第4章 過年度の再生可能エネルギーの導入ポテンシャル等のとりまとめ・概要資料の改訂

表 4.4-1 概要資料導入編（案）に対する意見と対応方針

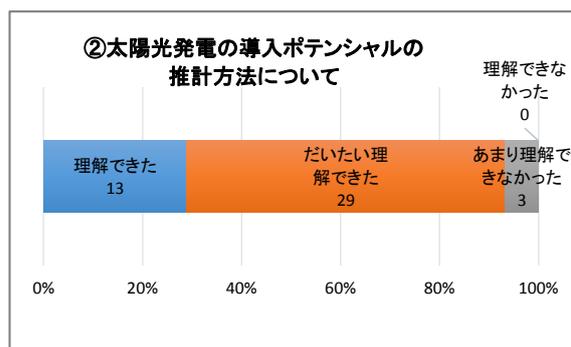
- ・シナリオ別導入可能量の違い、考え方が不明。
- ・情報量が少ない。
- ・具体的な例がないと概念が理解しにくい。
- ・縦軸と横軸に同様の説明があるが、その意味の違いが不明。
- ・定義について説明が一切なし。
- ・初めて目にするため用語等難解。

No	頁	内容 (肯定的評価の割合)	意見	対応方針	対応状況
1	4	賦存量・導入ポテンシャルの定義 (85%)	シナリオ別導入可能量の違い、考え方が不明。	本資料は賦存量、導入ポテンシャルの説明を主目的としているため、原案どおりとする。	—
2	情報量が少ない。		「理解できた」、「だいたい理解できた」の評価が多いため、原案どおりとする。	—	
3	具体的な例がないと概念が理解しにくい。		具体例を追加する。	済	
4	縦軸と横軸に同様の説明があるが、その意味の違いが不明。		縦軸を削除する。	済	
5	定義について説明が一切なし。		「理解できた」、「だいたい理解できた」の評価が多いため、原案どおりとする。	—	
6	5-7	太陽光発電の導入ポテンシャル (93%)	シナリオ①②③が何なのかが分かりにくい。それぞれが何を指すのか、本調査での推計とどう違うかなどの詳細を記載していただきたい。	適切な情報量、ページ数ではなくなるため、より詳細な資料・報告書へ誘導する。	済
7	P5「レベル」の定義を添えてほしい。		本資料の位置づけから考慮して、より詳細な資料・報告書へ誘導する。	済	
8	分布状況と集計結果の関連が分からない（合計等）。		分布状況と集計結果に特別な関連はなく、全体概要の把握ために示している。	—	
9	8, 9	陸上風力発電の導入ポテンシャル (91%)	導入ポテンシャルのイラストがよくわからない。かなり考えれば理解できるが、視覚的ではない。	一部修正したうえで、より詳細な資料・報告書へ誘導する。	済

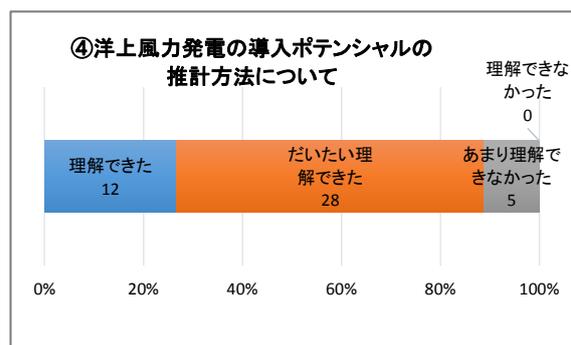
- ・シナリオ別導入可能量の合計値が導入ポテンシャルを上回る理由は何か。
- ・導入ポテンシャルのイラストがよくわからない。かなり考えれば理解できるが、視覚的ではない。
- ・P8 右下の大きな×の意味が伝わりにくい。自然条件や社会条件が×なのではなく、それらの条件によって×になるメッシュがあり、それを賦存量から取り除くという主旨がもっと視覚的に分かりやすい図のほうがよい。
- ・分布図凡例「風量導入」⇒「風力導入」。
- ・初めて目にするため用語等難解。

No	頁	内容 (肯定的評価の割合)	意見	対応方針	対応 状況
10	8, 9	陸上風力 発電の導 入ポテン シャル (91%)	p8 右下の大きな×の意味が伝わりにくい。自然条件や社会条件が×なのではなく、それらの条件によって×になるメッシュがあり、それを賦存量から取り除くという主旨がもっと視覚的に分かりやすい図のほうがよい。	一部修正したうえで、より詳細な資料・報告書へ誘導する。	済
11			分布図凡例「風量導入」⇒「風力導入」	訂正する。	済
12	10, 11	洋上風力 発電の導 入ポテン シャル (89%)	導入ポテンシャルのイラストがよくわからない。かなり考えれば理解できるが、視覚的ではない。	一部修正したうえで、より詳細な資料・報告書へ誘導する。	済
13			p10 右下の各条件の吹き出しについている大きな×の意味が伝わりにくい。	一部修正したうえで、より詳細な資料・報告書へ誘導する。	済
14	12, 13	中小水力 発電の導 入ポテン シャル (82%)	中小水力のみ事業採算性を勘案する理由が不明確	説明を追記する。	済
15			仮想発電所について、合流点に設定することの理由が不明。落差の仮定方法も不明。	一部修正したうえで、より詳細な資料・報告書へ誘導する。	済
16	14, 15	地熱発電 の導入ポ テンシャル (91%)	p14 右下の大きな×の意味が伝わりにくい。	一部修正したうえで、より詳細な資料・報告書へ誘導する。	済
17			熱水は温度以外に噴出量のデータも必要では。	本調査は個別地点で事業実現可否を評価することを目的としていないため噴出量データは取扱っていない。	—
18	17, 18	用語集 (96%)	わかっている人が読めば妥当性のある文章だが、わからない人にとってはかなり難解な文章。	「理解できた」、「だいたい理解できた」の評価が多いため、原案どおりとする。	—
19		追加してほしい用語	蒸気フラッシュ発電	追加する。	済
20			PIRR：事業の採算性	より詳細な資料・報告書へ誘導する。	済
21			賦存量	P4の説明に追記する。	済
22			設備利用率について、再エネ種ごとにおよそ何%なのかの記載があるとより分かりやすい	より詳細な資料・報告書へ誘導する。	済
